## 改善箇所説明図

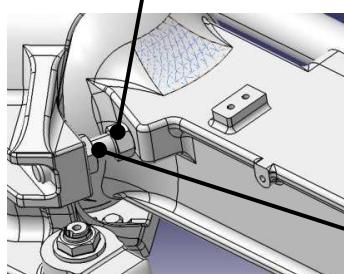
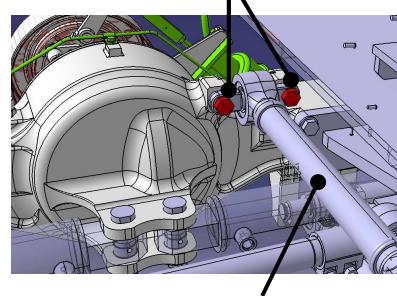
ホイール・クレーンの第3車軸ステアリング機構において、ステアリングストップ位置の調整が不適切なため、ステアリング最大操舵時に車軸がたわみ、上側トルクロッド取付ボルトに緩みが生じ、折損することがある。そのため、上側トルクロッドが車軸から外れて異音が発生し、そのままの状態で使用を続けると、サスペンションシリンダ取付け部が損傷して、最悪の場合、走行できなくなるおそれがある。

全車両、第3車軸のステアリングストップの位置を調整するとともに、上側トルクロッド取付けボルトを交換する。なお、第3軸目のサスペンションシリンダ取付け部を点検し、損傷がある場合は取付け部を交換する。

識別：3軸ステアリングストップボルトに白ペイントし、識別する。
